"Proyecto y construcción de los puentes de Ruta 20 sobre A° Molles (145K150), A° Salsipuedes

(147K360) y A° del Sauce (152K980)".

*Tipo de auditoría* Cierre

### P/43 Amp. Puentes

Foto 12.4-2, P02. Se removieron los ROCs a depósito en el acopio de ROCs de la cantera P05

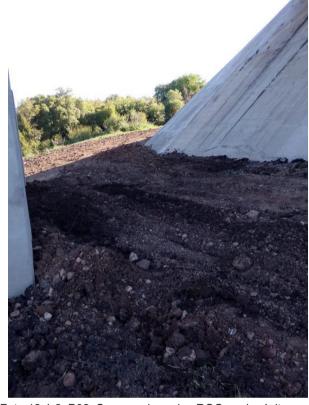
En la recorrida a los tres puentes terminados, se comprobó que en general las condiciones de abandono eran correctas, acorde a lo previsto en el PRA de los puentes. Los cursos de agua se encontraron en condiciones correctas de escurrimiento, y los campamentos provisorios instalados al pie de cada puente fueron retirados. Al momento de la auditoría, restaban por ser retirados algunos ROCs en la planicie de inundación del A° Salsipuedes. Con fecha 06/10/2025, la empresa remitió evidencia de haber corregido ese aspecto - Foto 12.4-1, Foto 12.4-2.

Foto 12.4-1, P02. Puente terminado sobre A° Salsipuedes. Ruta 20 progresiva 147K360. Remoción de ROCs en ejecución.
